## パブリックコメントで頂いたご意見

大戸川ダム建設事業の検証に係る検討に関する意見募集について

図 1 淀川水系河川整備計画の想定

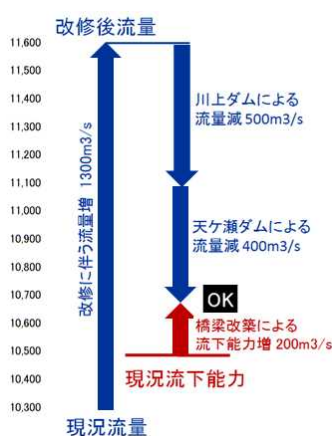
枚方流量と流下能力は一致し、見事に辻褄が合っている。だが、流下能力や流量の評価に間違いはないだろうか。上記想定の間々について調べてみよう。

図2 淀川本川の流下能力(淀川水系流域委員会第59回委員会審議資料2より)

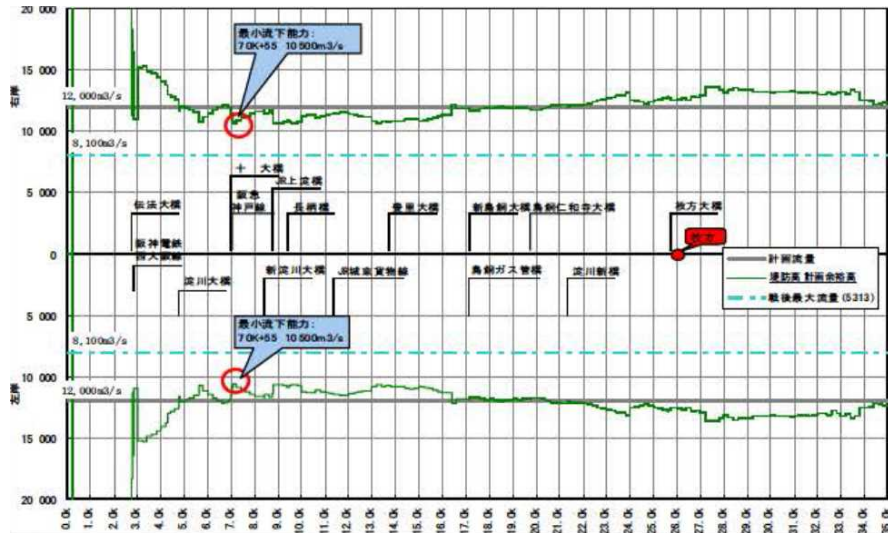
図 2 は、淀川水系流域委員会第 59 回委員会審議資料 2 に示された流下能力であるが、7.0K+55 での最小値 10500m<sup>3</sup>/s を淀川本川の流下能力としている。

ここで問題なのは、流下能力の算定に用いた水位流量曲線がいつの時点の粗度係数を用いた不等流計算によるものかである。最新値を用いていなければ、流下能力を過小評価している可能性がある。

もちろん、実際問題として、流下能力の評価値にそれほど高精度を求めるのは現実的ではないが、10500m<sup>3</sup>/s という流下能力はそれほど確たるものではないことを指摘しておきたい。

図3 現況河道での計画規模洪水パターンごとの枚方流量  
(淀川水系流域委員会第61回委員会審議資料1-2-3より)

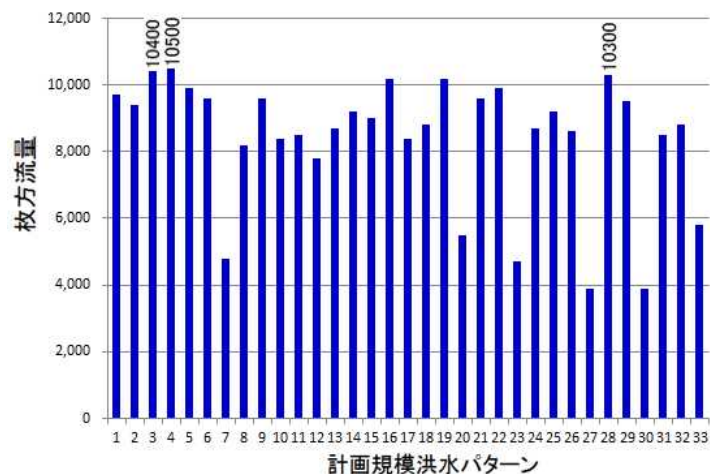
なお、同61回委員会審議資料3-1に示された数値データによると、図3に示すように、計画規模洪水33パターンのうちパターン3(昭和34年台風15号型1.45倍)では10400m³/s、パターン4(昭和36年10月豪雨型1.35倍)では10500m³/sとなっており、パターン28(昭和47年台風20号型1.53倍)の10300m³/sは最大値ではない。

パターン4の最大値の10500m³/sを採用しても、流下能力と同じであるため、以後の議論には影響しないが、なぜパターン28の10300m³/sを採用したのだろうか。

図 4 整備河道での計画規模洪水パターンごとの枚方流量  
(淀川水系流域委員会第 61 回委員会審議資料 1-2-3 より)

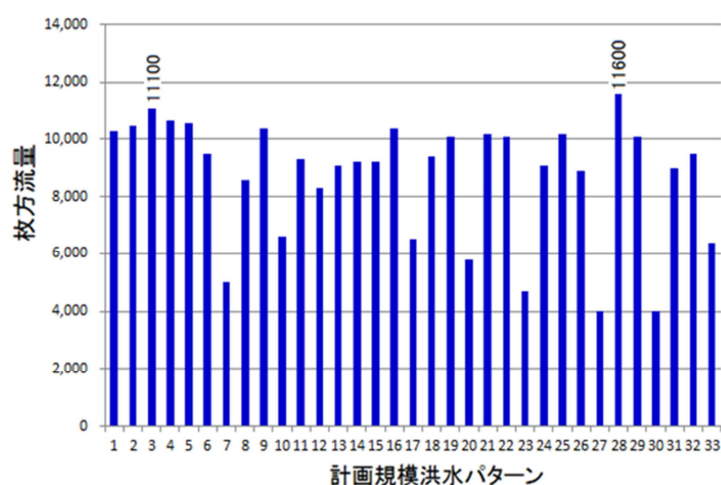
同じく淀川水系流域委員会第 59 回委員会審議資料 2 によると、天ヶ瀬ダム再開発が「あり」で川上ダムと大戸川ダムが「なし」の場合、戦後最大洪水に対応した整備河道に計画規模洪水があった場合の枚方流量は 11600m<sup>3</sup>/s になるとされている。同 61 回委員会審議資料 3-1 の数値データを示した図 4 より、パターン 28 の最大値を採用していることがわかる。

ここでも問題なのは、計画規模洪水があれば、戦後最大洪水に対応した整備の支川では氾濫が発生することになるが、その氾濫量をどのようにして評価したかである。評価の仕方によって枚方流量は変わってくる。

この流量と流下能力の差をいかにして埋めるかが整備計画の焦点であるだけに、正確な評価が必要である。

例えば、図4に示した計画規模洪水に対する枚方流量で、1位であるパターン28の  $11600\text{m}^3/\text{s}$  を対象外とし、2位のパターン3を採用すれば、支川に戦後最大洪水対応をした場合の枚方流量は  $11100\text{m}^3/\text{s}$  となる。この場合、川上ダムによる流量低減を  $500\text{m}^3/\text{s}$  以下だとすると、天ヶ瀬ダム2次調節による  $400\text{m}^3/\text{s}$  減と合わせると、枚方流量を流下能力の  $10500\text{m}^3/\text{s}$  以下にすることができ、辻褄を合わせられる。

図6 計画規模洪水に対する川上ダムの効果(岩倉地点)  
(淀川水系流域委員会第71回委員会審議資料2-5より)

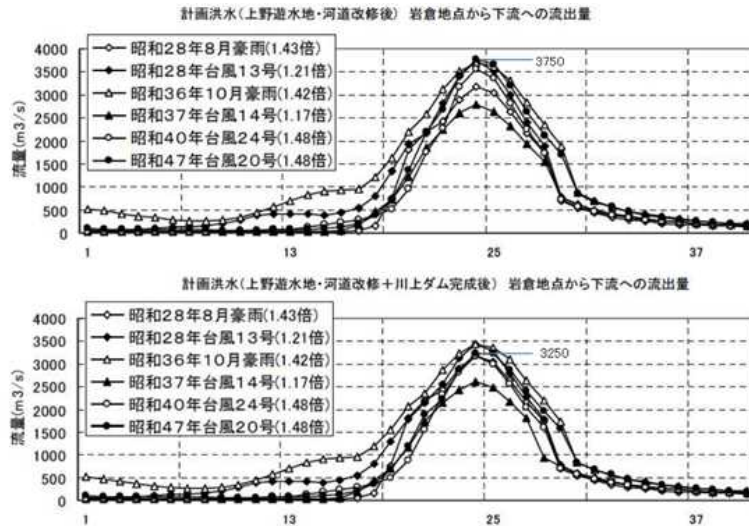
淀川水系流域委員会第 71 回委員会審議資料 2-5 によると、図 6 に示すように、計画規模洪水(昭和 47 年台風 20 号型 1.48 倍)に対し川上ダムによる岩倉地点でのピーク流量の低減は 500m<sup>3</sup>/s となっている。これが正しいとすると、岩倉・枚方間には 68.5km の距離があり、同じ低減量が枚方でも見込めるとは到底考えられない。

したがって、川上ダムの淀川本川への流量減を 500m<sup>3</sup>/s とするのは明らかに過大評価である。

図7 天ヶ瀬ダム2次調節の計画規模洪水への効果

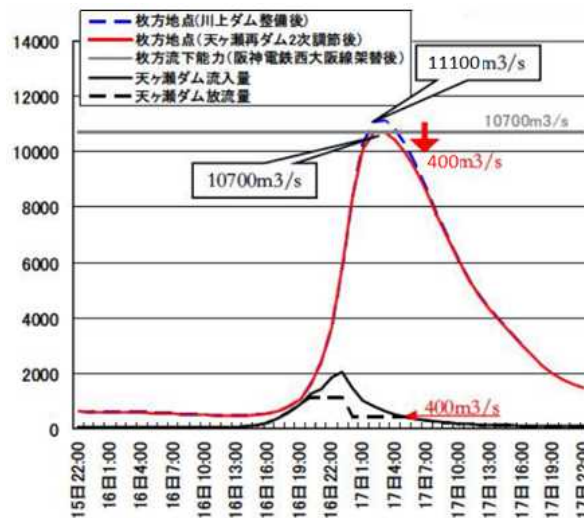
同じく審議資料2によると、図7に示すように、計画規模洪水(昭和47年台風20号型1.53倍(羽東師1/150))に対して、天ヶ瀬ダムの2次調節により枚方流量は400m<sup>3</sup>/s減るとされている。ただし、図中の数値は第2回検討の場・幹事会参考資料3に示された数値に合わせて一部修正している。

天ヶ瀬ダムの2次調節は、ピークカットではなく、連続的に流量を減らすため、計算さえ正しければ、枚方流量の低減量も正しいといえる。

ただし、戦後最大洪水対応をした支川に計画規模洪水があった場合に発生する氾濫量に未知の要素が含まれていることは変わらない。

図8 橋脚によるせき上げ (模式図)

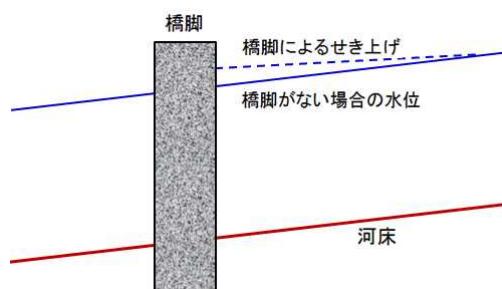
橋脚により水位が局部的にせき上げられ、その対策として橋梁周辺の川幅を局部的に大きくすることはよく行われている。橋脚を撤去すればこの局部的なせき上げはなくなるが、その影響は局部的な範囲にとどまり、淀川本川全体の流下能力を大きくするものではない。淀川下流での最大の障害物である淀川大堰を撤去しても枚方の水位は変わらない。

整備計画で阪神西大阪線橋梁を架け替えることにより淀川の流下能力が  $200\text{m}^3/\text{s}$  大きくなるとしているのは明らかに誤りである。

図10 天ヶ瀬ダムの放流操作(再開発後) 近畿地整事業評価監視委形成 23 年度第 1 回資料より

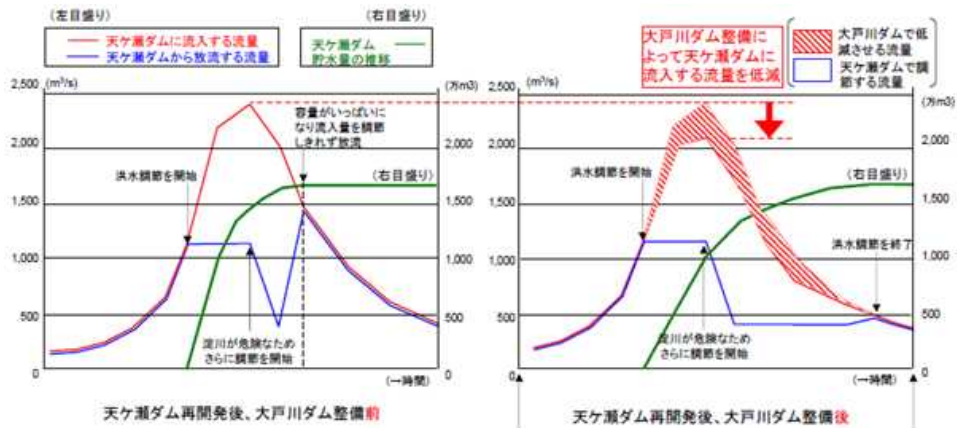
天ヶ瀬ダム再開発によりダム放流能力および宇治川流下能力の増大が図られたが、図10に示すように、大戸川ダムがない場合には洪水調節容量が不足し、2次調節が行えないとしている。

しかし、京都府の技術検討会の検討結果(京都府建設交通部：淀川水系河川整備計画案に対する京都府域への効果等に関する技術的評価(中間報告)、平成20年9月22日)によれば、「枚方が危険となる2パターンでの天ヶ瀬ダムへの流入量は小さく、大戸川ダムがなくても所定の2次調節を行うことができ、天ヶ瀬ダムがパンクする1パターンでは、枚方流量が小さく、所定以下の2次調節で対応できるため、大戸川ダムがなくてもよい」とされており、予備放流および2次調節の開始時期および放流量をより適切にすれば、宇治川、淀川の洪水調節には大戸川ダムは不要である。

図一 河川水待縦断面図(淀川本川)

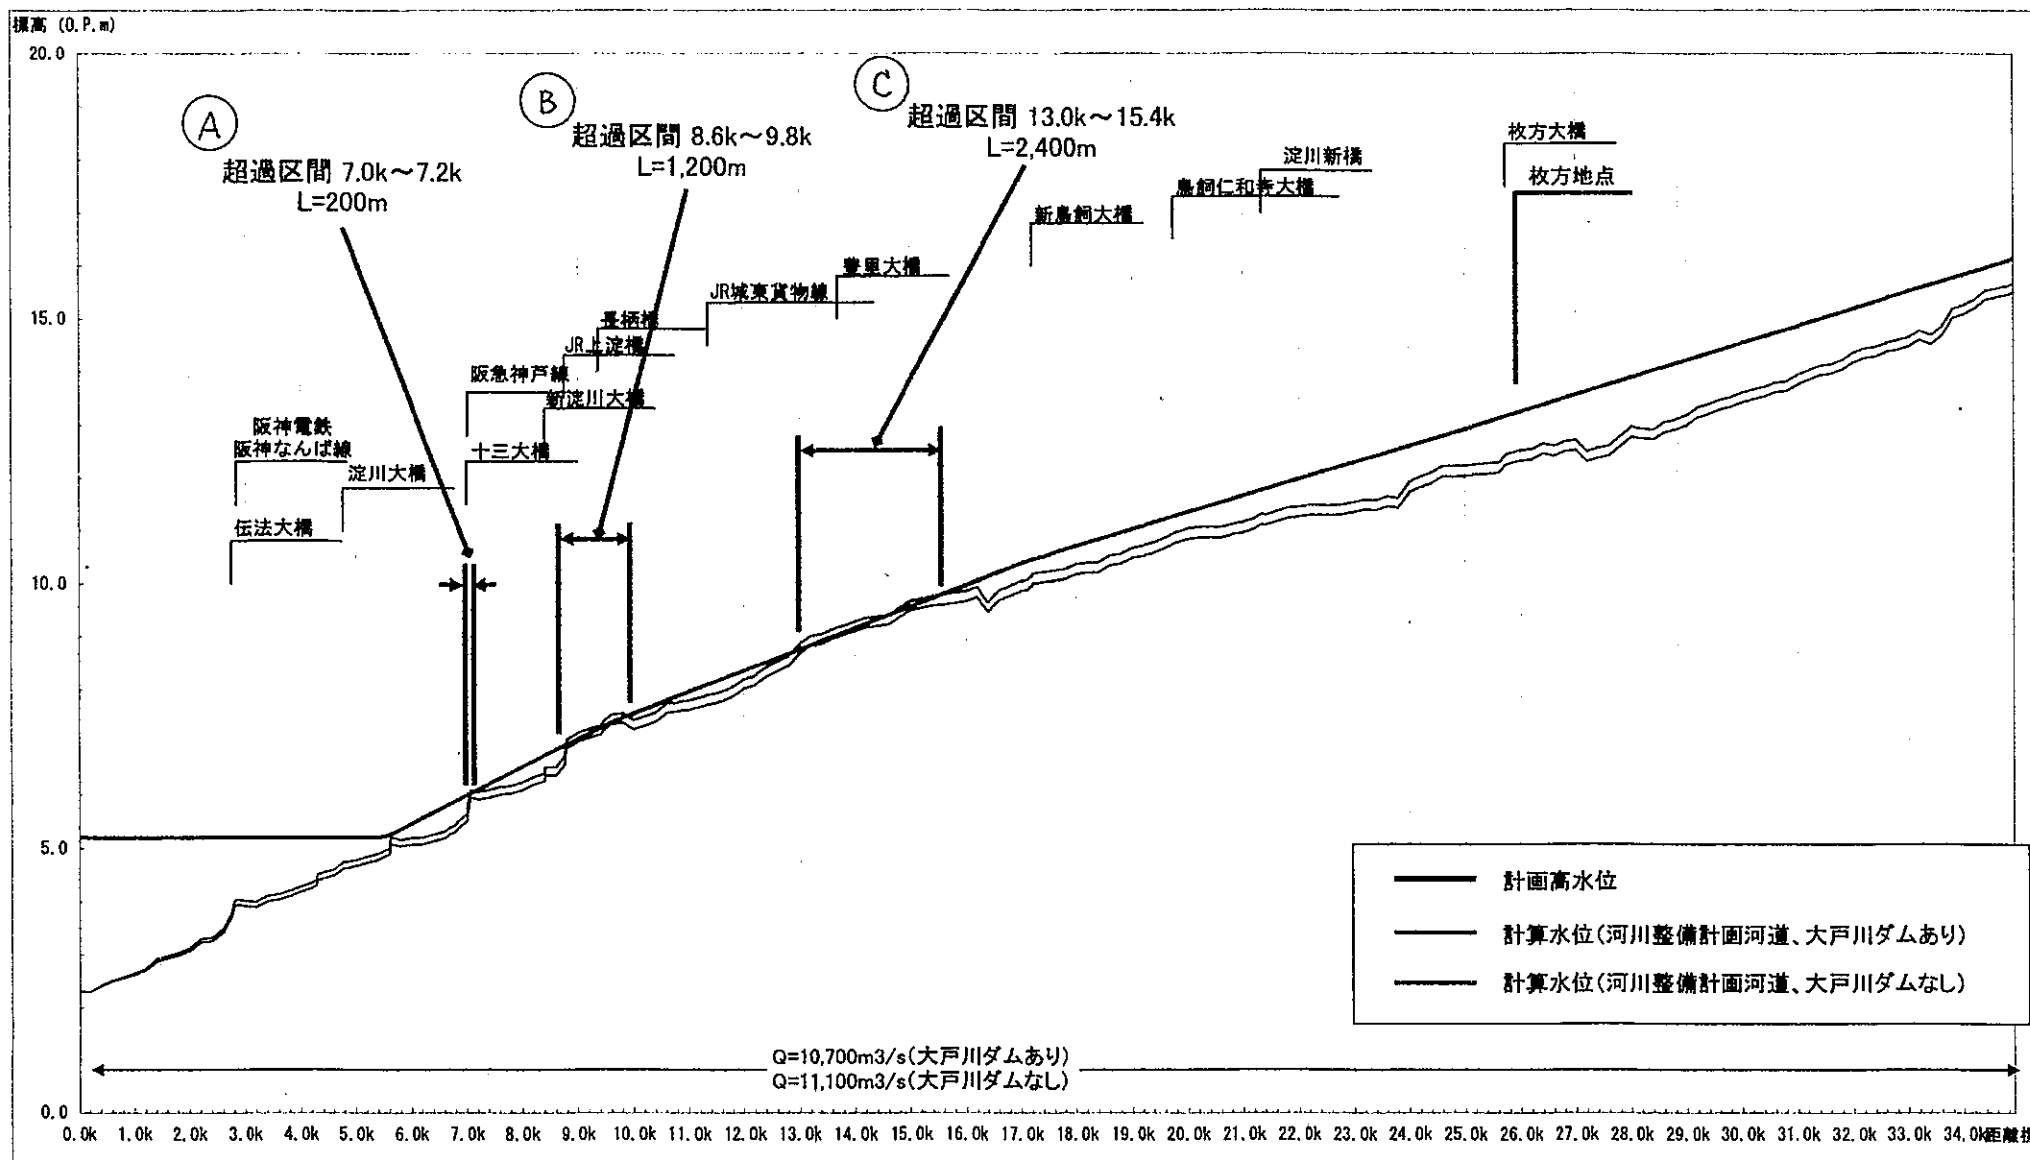
高山・青蓮寺・比奈知・日吉ダムにおける治水転用可能な利水容量合計は1890万m<sup>3</sup>もあり、大戸川ダムの洪水調節容量2190万m<sup>3</sup>にほぼ匹敵しますから、淀川に対する治水効果はかなりのものがある筈です。この場合の淀川本川の「水位縦断図」を示し、水位が計画高水位を超える「超過区間」がどこなのか、その超過高さは何センチなのかを明示して下さい。

※近畿地整作成の添付（資料1）では、「大戸川ダムなし」の場合に（A）（B）（C）の3つの超過区間が示されていますが、「利水容量買い上げ」を行った場合は、恐らく（A）は消滅し、（B）（C）も消滅するか、その区間が大幅に縮小される筈です。
